COMMUNE DE PERROY

PLAN D'AFFECTATION COMMUNAL

**RAPPORT EXPLICATIF (47 OAT) PORTANT
SUR LES MODIFICATIONS POUR
ENQUÊTE PUBLIQUE COMPLÉMENTAIRE**

Version du (enquête publique complémentaire) 04.02.2025

Modification du plan général d'affectation sur la parcelle n° 612 - sans échelle

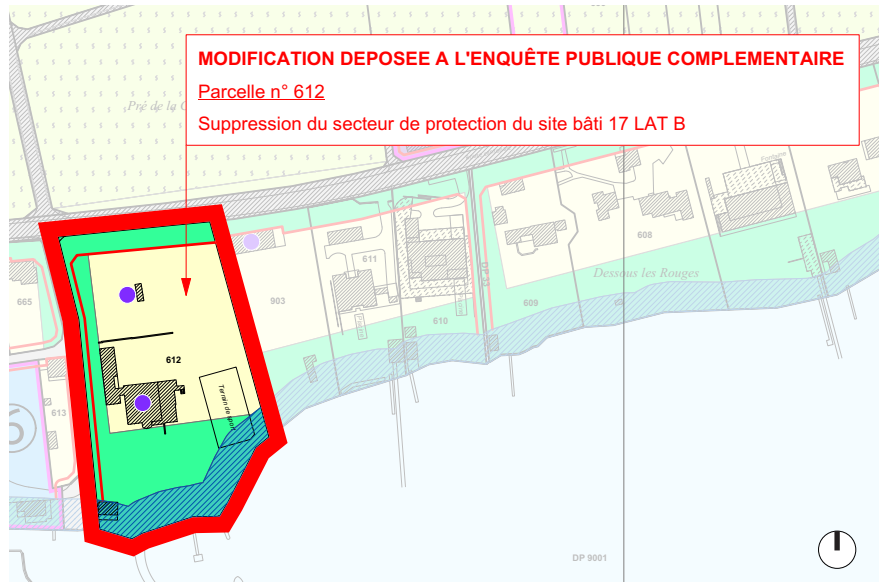
Suppression du secteur de protection du site bâti 17 LAT B sur deux jardins non certifiés ICOMOS

Justification. Le propriétaire de la parcelle n° 612 a contesté la présence, sur son bien-fonds, du secteur de protection du site bâti 17 LAT B alors que son jardin n'est pas certifié ICOMOS mais uniquement répertorié en qualité de «autres jardins recensés». Dès lors, les dispositions réglementaires applicables aux jardins certifiés ICOMOS ne sont pas justifiées et le secteur de protection peut être supprimé sur les parcelles n° 612 et 453 situées en dehors du périmètre du plan d'affectation du village. A l'intérieur du village, les jardins historiques sont protégés par d'autres dispositions (secteur de protection du site bâti 17 LAT A).

Modification du plan général d'affectation sur la parcelle n° 373 - sans échelle

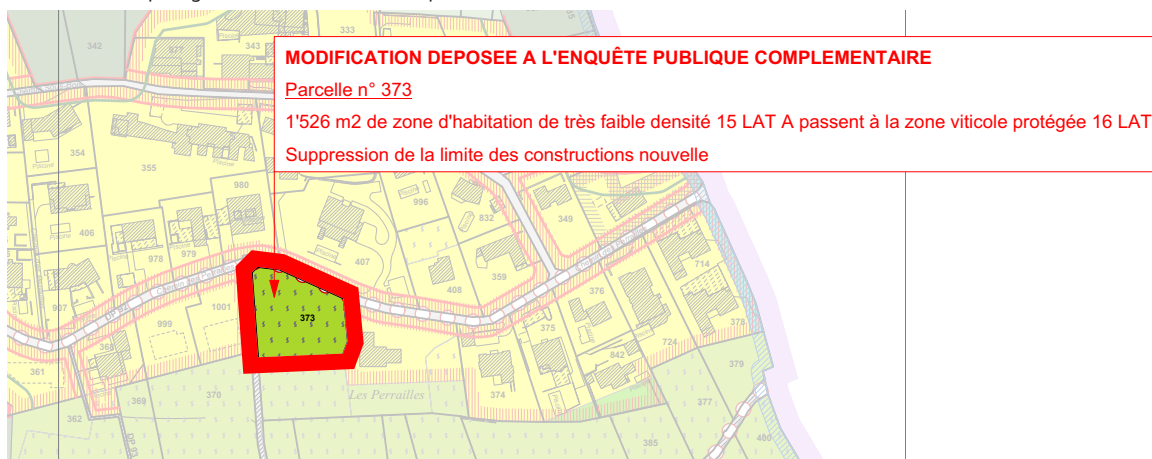
Transfert à la zone viticole protégée 16 LAT d'une partie de la parcelle n° 373

Justification. Suite à une nouvelle consultation des représentants de la DGTL au mois de décembre 2024, la Municipalité a pris la décision de dézoner des parties de terrain maintenues en zone à bâtir dans le cadre de l'enquête publique du PACom. Ces demandes de dézonage avait déjà été formulées par le Canton dans le cadre de l'examen préalable du dossier et n'avaient, dans l'intérêt des propriétaires concernés, pas été prises en compte. Souhaitant impérativement éviter un blocage du dossier lors de l'approbation par le Département compétent, la Municipalité a décidé de transférer à la zone agricole protégée 16 LAT la totalité la partie de parcelle n° 373 encore non bâtie et cadastrée en nature de vigne.

Modification du plan d'affectation du village sur la parcelle n° 121 - sans échelle

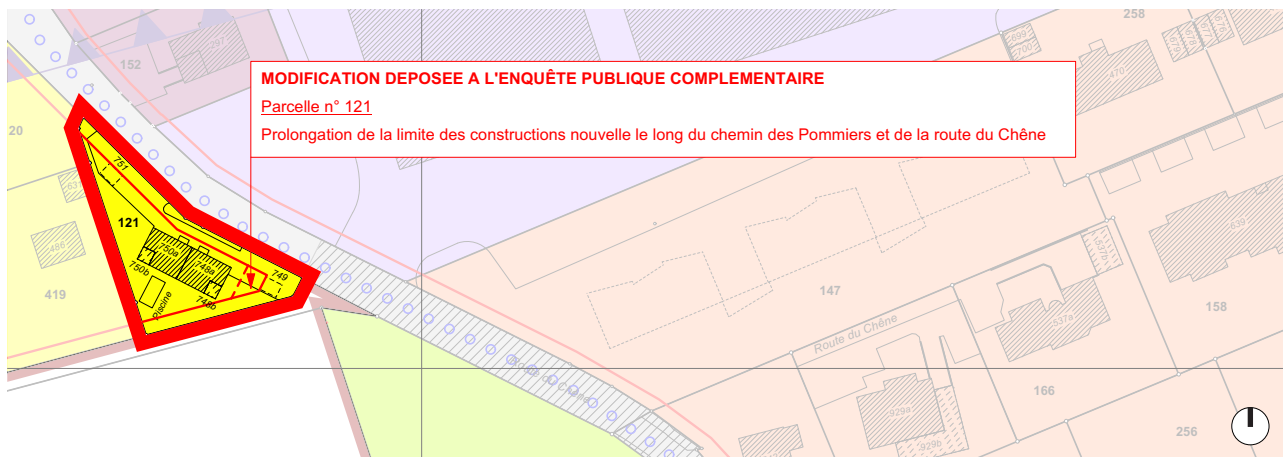
Adaptation de la délimitation d'une limite des constructions nouvelle

Justification. Les propriétaires de la parcelle n° 121 ont contesté la géométrie de la limite des constructions nouvelle au droit du carrefour entre le chemin des Pommiers et la route du Chêne. Cette délimitation a été jugée trop restrictive pour l'évolution future des bâtiments ECA 748a et 748b. Elle a donc été légèrement modifiée dans la mesure où aucun développement n'est prévu le long du chemin des Pommiers. S'agissant d'une dépendance, le garage ECA 749 a cependant été maintenu en dehors de la limite.

Modification du plan d'affectation du village sur la parcelle n° 456 - sans échelle

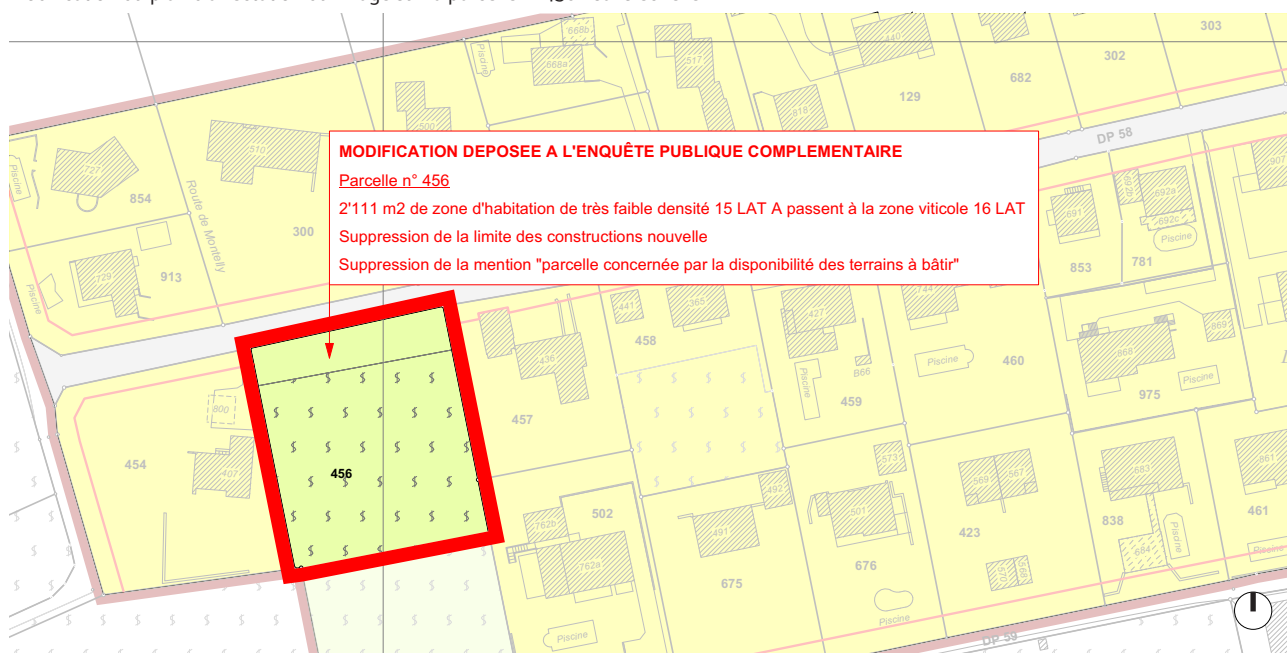
Transfert à la zone viticole 16 LAT d'une partie des parcelles n° 456 et 463

Justification. Suite à une nouvelle consultation des représentants de la DGTL au mois de décembre 2024, la Municipalité a pris la décision de dézoner des parties de terrain maintenues en zone à bâtir dans le cadre de l'enquête publique du PACom. Ces demandes de dézonage avait déjà été formulées par le Canton dans le cadre de l'examen préalable du dossier et n'avaient, dans l'intérêt des propriétaires concernés, pas été prises en compte. Souhaitant impérativement éviter un blocage du dossier lors de l'approbation par le Département compétent, la Municipalité a décidé de transférer à la zone agricole 16 LAT la totalité des parties des parcelles n° 456 et 463 encore non bâties et cadastrées en nature de vigne.

Modification du plan d'affectation du village sur la parcelle n° 217 - sans échelle

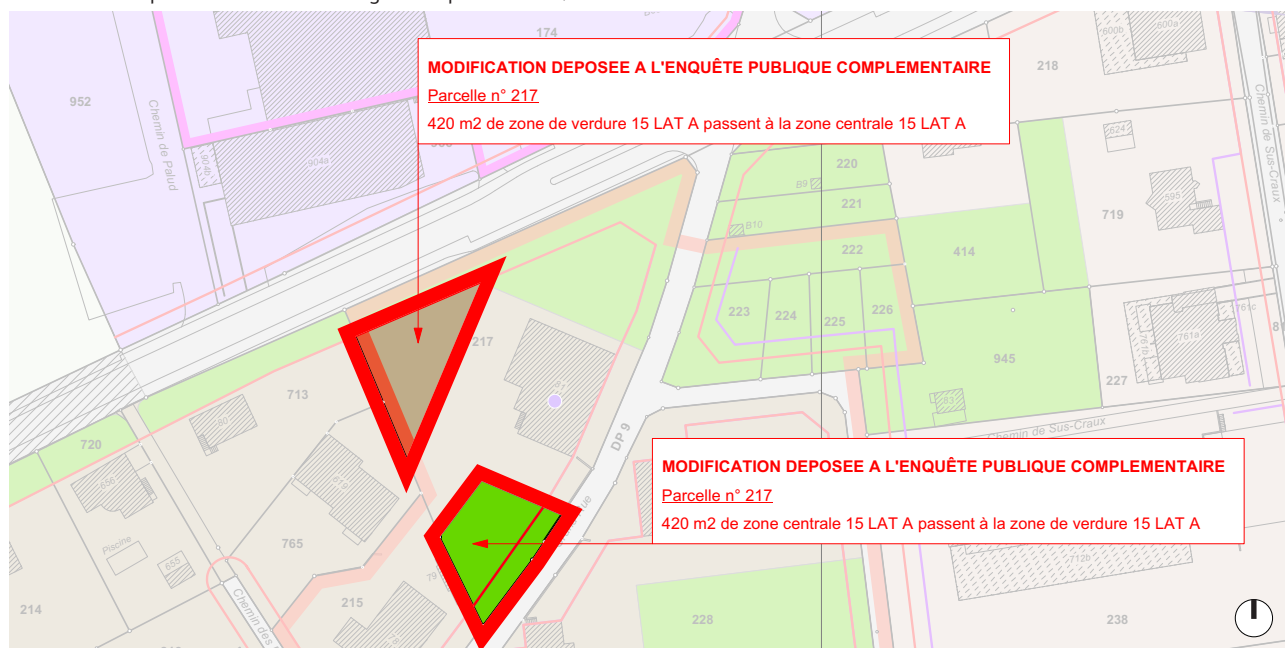
Échange de zones sur la parcelle n° 217

Justification. Le propriétaire de cette parcelle a formulé une opposition durant l'enquête publique car il souhaite préserver le jardin arboré situé au Sud du bâtiment principal sans toutefois perdre les droits à bâtir dont il bénéficie aujourd'hui. Dès lors, la Municipalité a accepté de procéder à un échange de zones car celui-ci est sans incidence sur les droits à bâtir attribués à la parcelle.
